改善箇所説明図

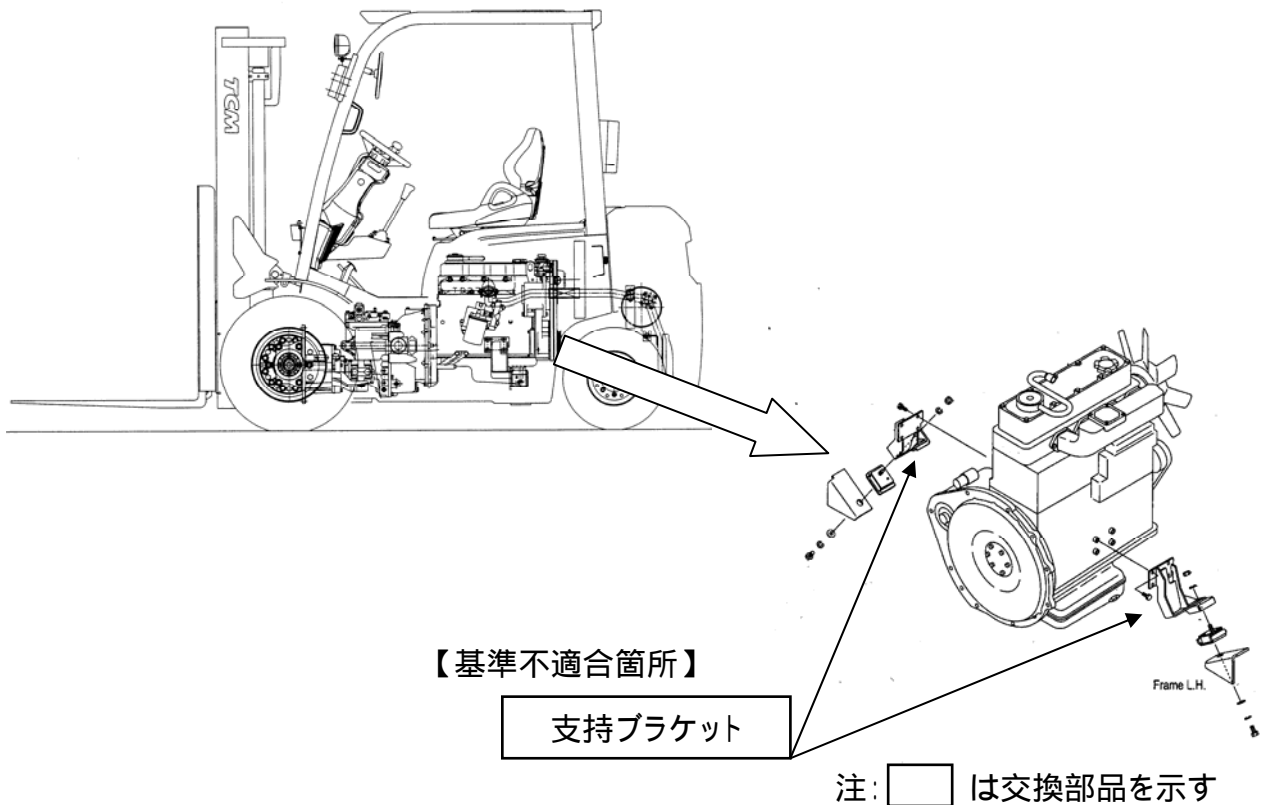
【不具合発生箇所】

ソリッドタイヤを装着した車両において、原動機を車体に支持している支持ブラケットの強度が不足しているため、走行中の振動により支持ブラケットに亀裂が生じるものがある。そのため、そのままの状態で使用を続けると、支持ブラケットが折損し原動機が外れて傾き、最悪の場合、排気管が折損して騒音が増大するおそれがある。

全車両、当該支持ブラケットを対策品と交換する。

改善実施車は識別のため、支持ブラケットの側面に白ペンキでマーキングする。
